NT - PLAN NIVEAU 0

BA		G1411F2 DE BRUYN GRENSSTRAAT	DATUM 10.07.2025	OPDRACHTGEVER BOUWPLAATS KADASTER	Dhr. De Bruyn Floris - Mevr. Naert Liesa Grensstraat 262, 9000 Gent Afdeling 10, sectie K nummer 145 X	GAFPA BUREAU VOOR ARCHITEC TUUR EN STEDENBOUW BV NIEUWEVAART 118A/102, 9000 GENT (BE) +32 (0)9233 38 32 INFO@GAFPA.NET WWW.GAFPA.NET
----	--	------------------------------	------------------	---	--	--

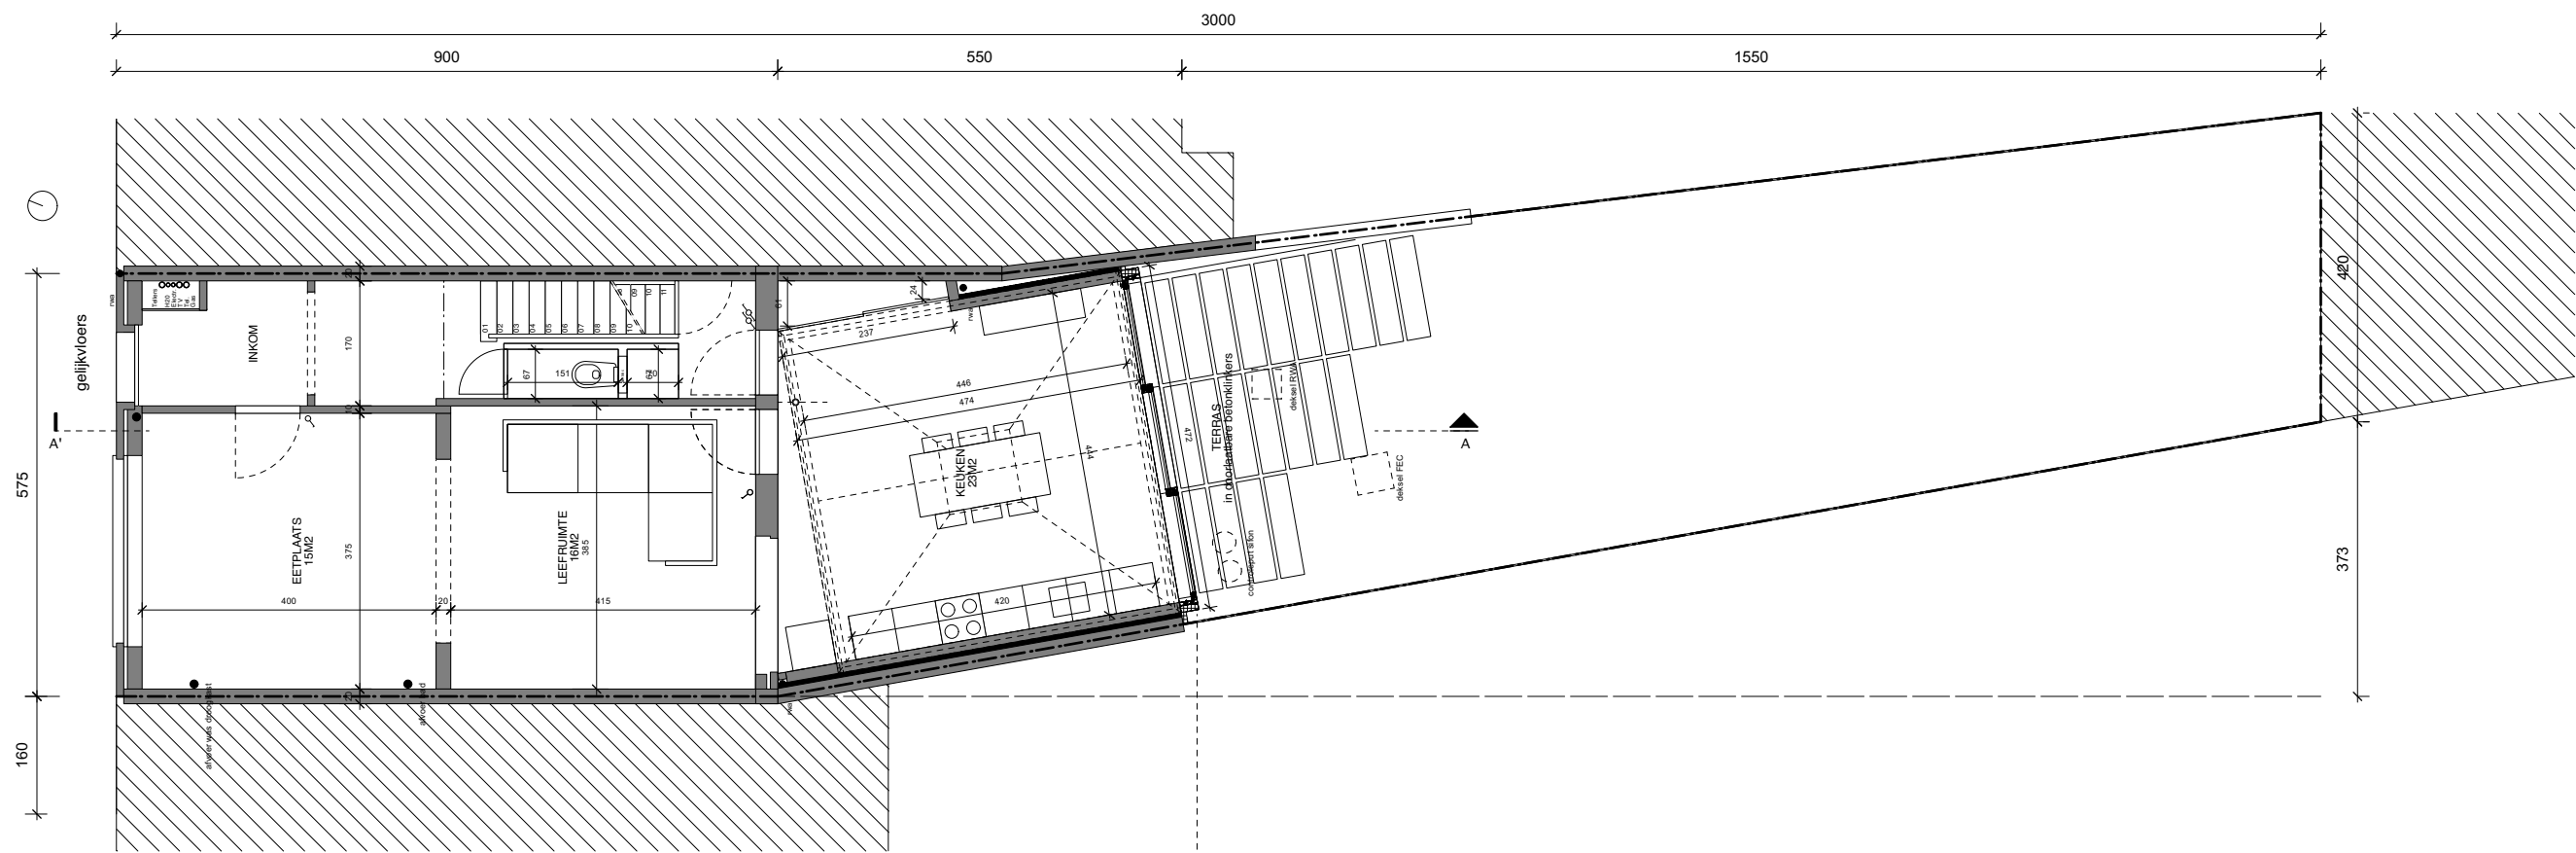
ZIE BIJZONDERE
VOORWAARDE(N)
